Wettbewerb für einen Zentralfriedhof in Kreuzlingen = Concours pour un cimetière central à Kreuzlingen = Competition for a new central cemetery at Kreuzlingen, Switzerland

Zeitschrift: **Anthos : Zeitschrift für Landschaftsarchitektur = Une revue pour le
paysage**

Band (Jahr): **4 (1965)**

1. Preis
Lageplan

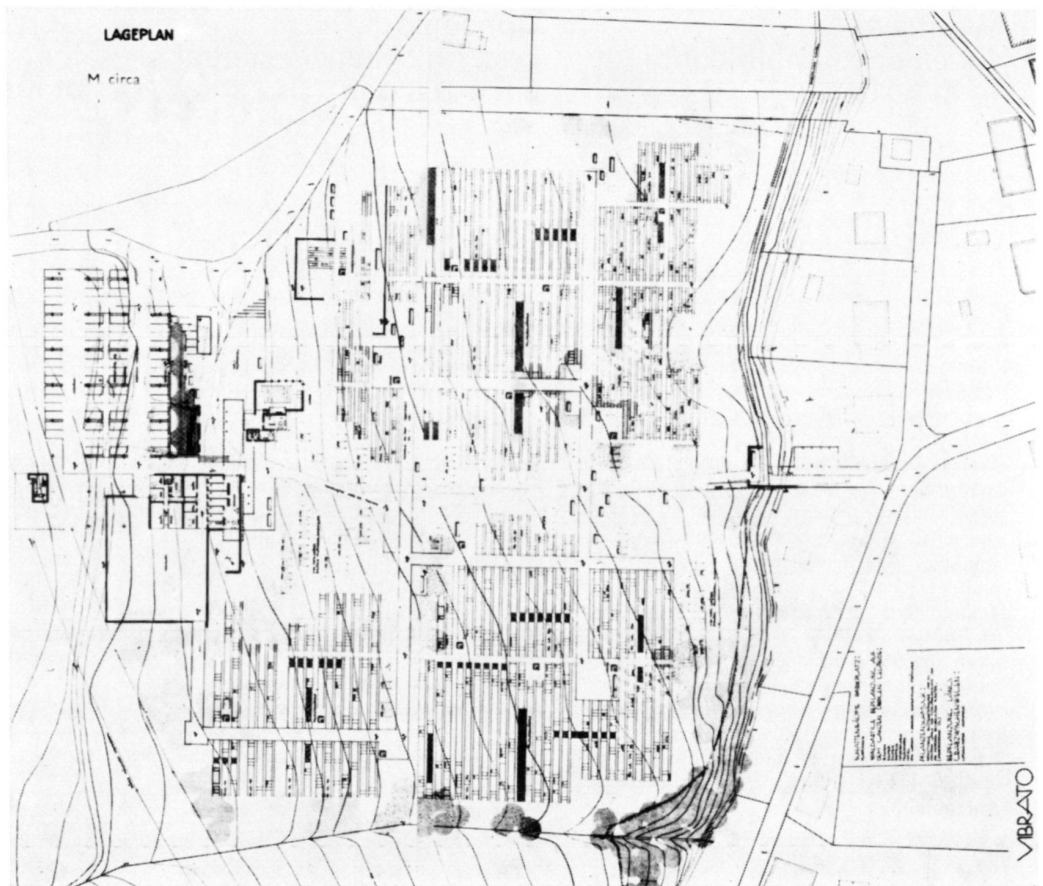
Verfasser: Karl Eberle & Sohn
dipl. Arch. ETH/SIA, Kreuzlingen, und
E. Cramer, Gartenarchitekt BSG/SWB, Zürich.
«Die Baugruppe im Gelände, ebenso die Parkplätze liegen sehr gut. Frei und ungezwungen wächst die Kapelle unmittelbar aus der Grünfläche. Die geometrisch aufgeteilte Wegführung wirkt etwas ermüdend, hingegen ordnend. Der Fussweg, von der Gaisbergstrasse ausgehend, überquert in ansprechender Weise ein locker gestaltetes Freigelände, um direkt auf den Kapellenplatz zu münden. Die Baumpflanzung schafft wohlgedachte Räume. Baumpflanzung und Raumgruppen führen zu einer grosszügigen Raumgliederung, und die Gestaltung der Mittelpartie ist besonders reizvoll.»

auteurs: Karl Eberle & Fils, arch. dipl. ETH/SIA, Kreuzlingen, et
E. Cramer, architecte paysagiste BSG/SWB, Zurich.
«Les constructions comme le parc à voitures sont très bien situés dans l'ensemble du cadre. Dégagée et sereine, la chapelle s'élève dans la verdure. Si le tracé géométrique paraît quelque peu lassant, il donne toutefois une impression d'ordre. Le chemin qui part de la Gaisbergstrasse pour aboutir à la chapelle traverse agréablement un terrain libre, dont l'aspect aéré est du meilleur effet. La plantation d'arbres sépare judicieusement les différentes divisions. Bien comprises l'une et l'autre, la plantation d'arbres et l'utilisation des espaces ont permis d'obtenir une structure d'ensemble fort réussie, notamment dans la partie centrale.»

Authors: Karl Eberle & Son, architects ETH/SIA, Kreuzlingen, and E. Cramer, garden architect BSG/SWB, Zurich.
"The clusters of trees on the site as well as the parking lots are well located. In a free and natural manner the Chapel rises out of the greens. The geometrical way in which the lanes are laid out produces a somewhat fatiguing effect, but has the advantage of clearness. The foot-path from Gaisbergstrasse crosses a loosely arranged open space in a pleasing manner and leads direct to the square in front of the chapel. The adequate manner in which the trees are arranged provides clearly conceived spaces. The arrangement of the trees and sections give the impression of generous space and the way in which the center part is laid out is especially charming."

Wettbewerb
Zentralfriedhof Kreuzlingen
2. Preis

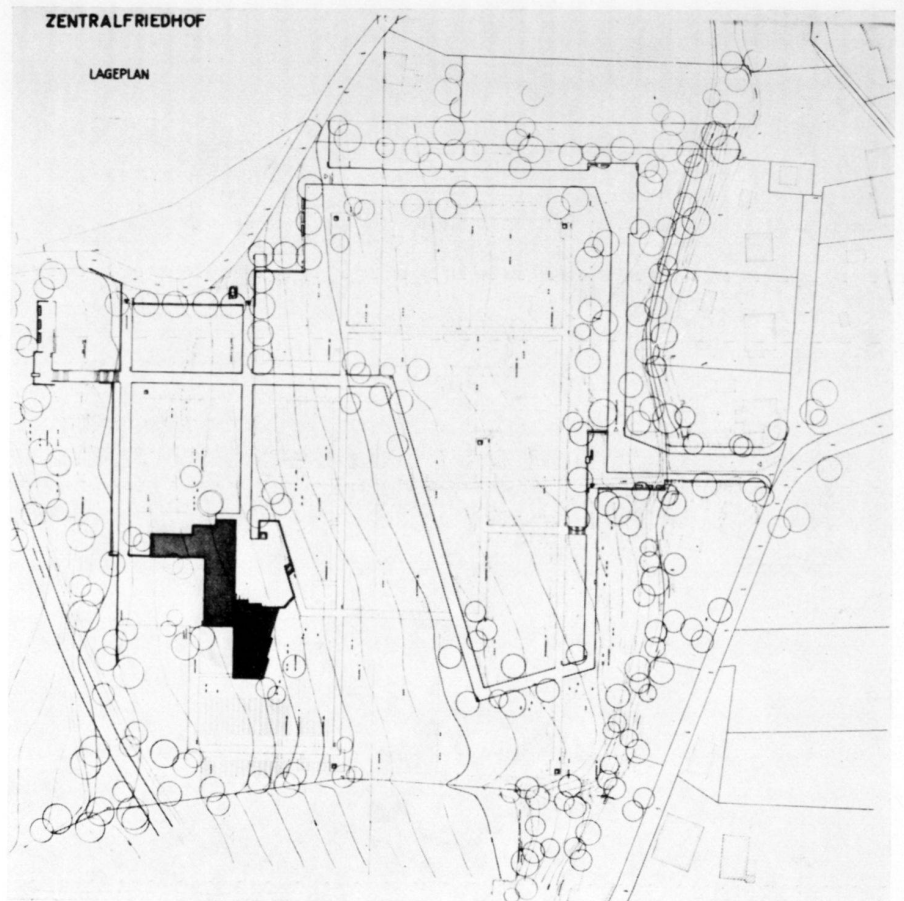
Verfasser: Gremlı & Hartmann
Architekten, Kreuzlingen, und
A. Zulauf, Gartenarchitekt BSG, Baden AG.
«Die schleifenartige innere Erschliessung des Friedhofes ist klar und gut. Die Fussgängerverbindungen sind abwechslungsreich und ansprechend. Die Grabfelder in ihren Ausmassen sind reichlich gross, jedoch gut differenziert. Der Vorschlag für die Baumbepflanzung ist gut. Bauten, Bepflanzung und Erschliessung sind aufeinander abgestimmt und gut gelöst. Die Anordnung der Parkplätze wäre zu überprüfen.»

auteurs: Gremlı & Hartmann, architectes, Kreuzlingen, et
A. Zulauf, architecte paysagiste BSG, Baden AG.
«Le tracé intérieur sinueux est clair et agréable, les voies d'accès pour piétons variées et plaisantes. Les quartiers sont de grandes dimensions, mais bien distincts. Le plan de plantations d'arbres est bon. Les constructions, la plantation et les voies d'accès forment un tout bien coordonné et harmonieux. L'ordonnance du parc à voitures demanderait à être réexaminé.»

Authors: Gremlı & Hartmann, architects, Kreuzlingen, and A. Zulauf, garden architect BSG, Baden AG.
"The inside opening of the cemetery in the form of a loop is clear and good. The connections for pedestrians are full of variety and pleasant. The grave-yards are of large dimensions, but adequately differentiated. The proposals for the planting of trees are good. Buildings, plantings and the approaches are well adapted and the solution is good. The lay-out of the parking lots might be reconsidered."
